Saksnr.: 18/2465-149

Dato: 05.11.2020

KORRIGERT HENSYNSZONE FOR KONGEVEGEN I REGULERINGSPLAN FOR E6 STORHOVE-ØYER

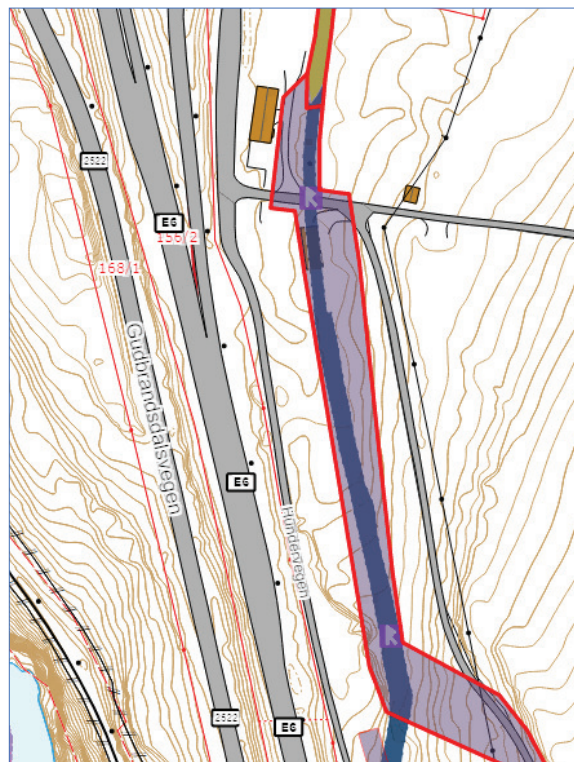
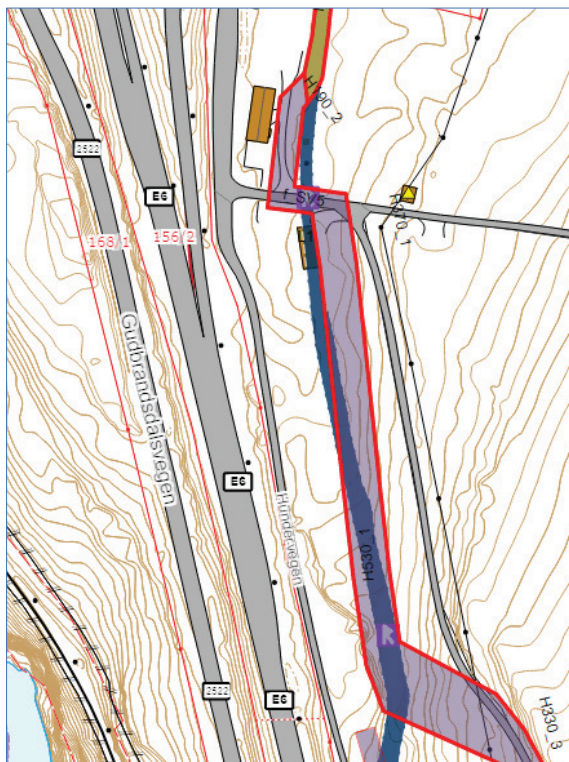
I brev fra Innlandet fylkeskommune, mottatt 7.9.2020, ble det vist til at plankart som var fremlagt for sluttbehandling viser hensynssone for pilegrimsleden (H530_1) som ligger for langt øst for å treffe nylig innmålt geometri for Kongevegen.

I møte mellom Lillehammer kommune, Innlandet fylkeskommune og Øyer kommune, 27.10.2020, ble blant annet innsigelsen knyttet til det historiske vegmiljøet på Ensby drøftet. Det ble i møtet enighet om at Øyer kommune skulle gå i dialog med Nye Veier med hensikt å endre hensynssonen slik at den faktisk treffer geometrien til den historiske veggen.

I møte med Nye Veier og Asplan Viak 28.10.2020, ble det enighet om å legge en bredere hensynssone for kulturminne på den aktuelle strekningen.

Utklippet til vestre viser utdrag fra reguleringsplankartet som ble lagt fram for behandling i KST-sak 67/20. Det viser at geometri til Kongevegen ikke ligger innenfor hensynssona. Utklipp til venstre, som er justert etter vedtaket i kommunestyret, viser en utvidet hensynssone som favner Kongevegen.

Kommunedirektøren finner at dette ligger innenfor mandatet i kommunestyrevedtaket som gir kommunedirektøren fullmakt til å endre feil i planmaterialet etter vedtak. Videre finner kommunedirektøren at det er viktig at hensynssonen virkelig treffer elementet den er satt til å beskytte. Grunneier, berørte myndigheter og interessergrupper innen fagfeltet informeres herved om rettingen.
